訂正のお願い

2024.7 株式会社自研センター

*No.J-858 スズキ ハスラー (MR52S、MR92S系) 2020年5月について、下記の通り訂正いたします。

P.59 B260

B260

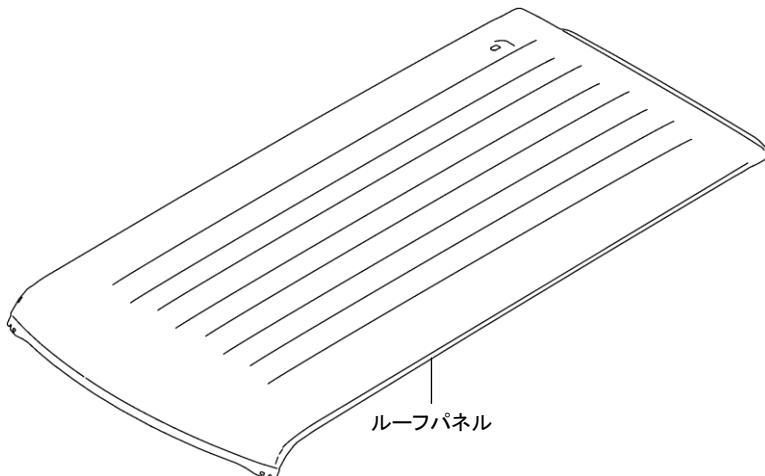
指数テーブルに備考文の追加がありましたので、該当ページを差替え願います。

oooo 追加

B260	
(1) ルーフパネル取替	
	取外し状態
5. 50	・カウリングトップセンタガーニッシュ ・バックドアパネルAssy ・両側バックドアヒンジ
	(含) 作業および部品
	・水密テスト
	・ルーフライニング ・ウインドシールドガラス
	・付属品
<u>・シーラントシートの名称はサービスマニュアルより引用</u>	
<u>・[除]シーラントシート取付け</u>

(1) 超音波センサ取付角度測定リヤ

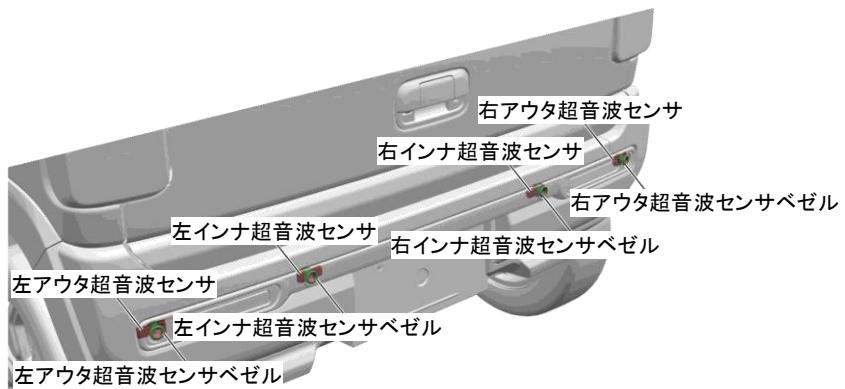
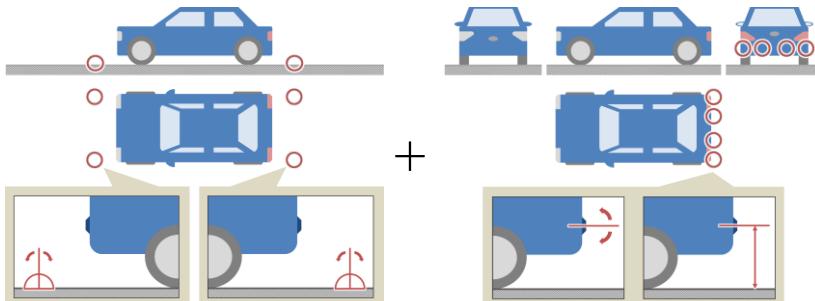
運転支援システム再設定・調整指數 が追加設定されましたので、補修塗装指數の末尾 (P. 115) に該当ページを差込み願います。

(1) 超音波センサ取付角度測定リヤ

0. 40

・リヤセンサ角度測定

・路面傾斜角度測定

・リヤセンサ高さ測定

コンデンサAssy

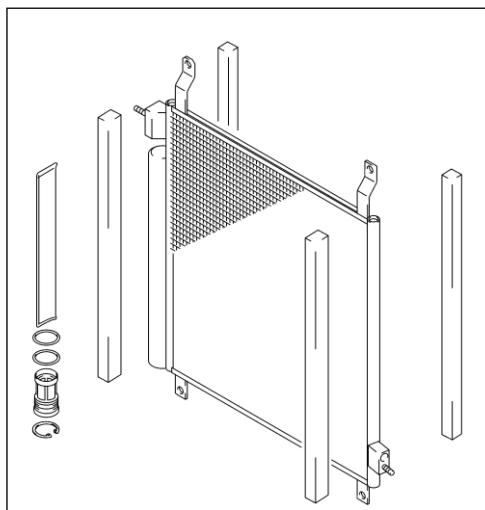
P.82 M010

指数テーブルの一部に誤りがあったため、該当ページを差替え願います。

oooo 削除 ooooo 追加

M010		
(1)コンデンサAssy脱着		
0. 90	取外し状態	
	・フロントバンパ	・フロントバンパメンバ
(2)コンデンサAssy取替		
1. 00	取外し状態	
	・フロントバンパ	・フロントバンパメンバ
(3)作業および部品		
0. 30増	・ガスチャージ	・付属品
	・	
割増項目		
フロンガス回収・再使用		
0. 30増	取外し状態	
	・	
(4)作業および部品		
0. 30増	・	
	・[除]フロンガス代
